2004年7月22日

平成15年度環境監視調査結果 鳥類調査への意見

沖縄野鳥の会
山城正邦

図1 平成15年11月19日の調査結果比較

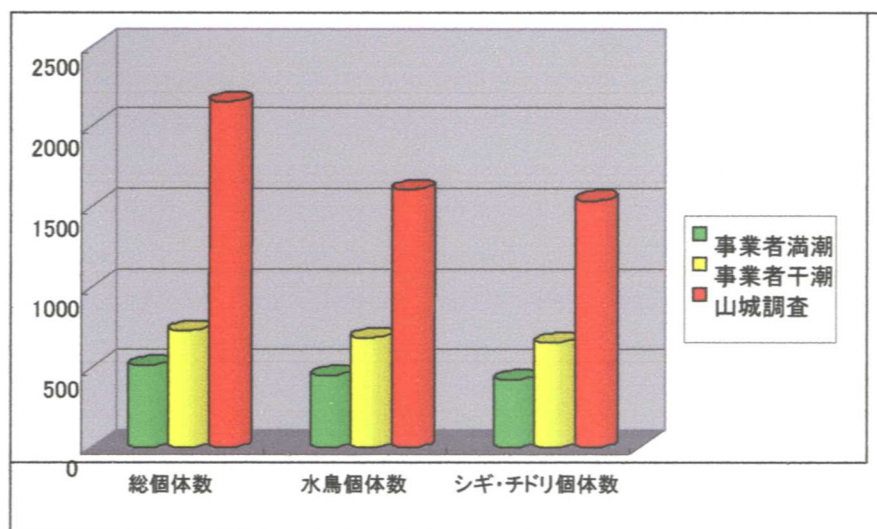
とある。しかし、新方式を提案した私がお願いしたのは、各々当該潮時の前後3時間以内の時間帯のうち、鳥の動きや、潮の満ち具合などを考慮して鳥類の種毎の最大数が得られる時間帯にカウントを行うよう指示したものである。平成15年度の新方式調査では、カウント開始時間を予め定めていたと思われる。たとえば、平成15年11月19日に行われた新方式調査では、満潮時の総個体数が509羽、干潮時728羽となっている。注目種のムナグロにおいては満潮時259羽、干潮時418羽となっている。

私は、たまたま11月19日に泡瀬干潟の調査を行なったが、st. 7のエリアにおいて休息するムナグロ959羽を確認した。当日の全エリアでのムナグロの個体数は1179羽であった。

ここで指摘しておきたいことは、当日調査員はムナグロの群れを確認していたにも

関わらず、予め決められた時間がくるまでカウントしなかった（もしくは、調査報告からはずした）。そして、結果的には潮が満ち始めておおかた飛び去った後でカウントを行ったと思われる。先にものべたが、この干潟の主要構成鳥類は頻繁に移動するシギ・チドリである。個体数を調べることが調査目的のひとつとするならば、予備カウントや、事前の鳥の出入り状況を記録したり、必要に応じて携帯などで連絡をとりあうなど、随時カウントと移動記録を行う必要がある。

ちなみに11月19日に私が行った調査の結果は、**総種類数57種、総個体数2153羽**であった。また、**水鳥は34種1604羽**を記録した。

調査はたいがい朝から日没近くまで行われると思われるが、その日観察した種類はすべて個体数を数え結果に反映すべきである。
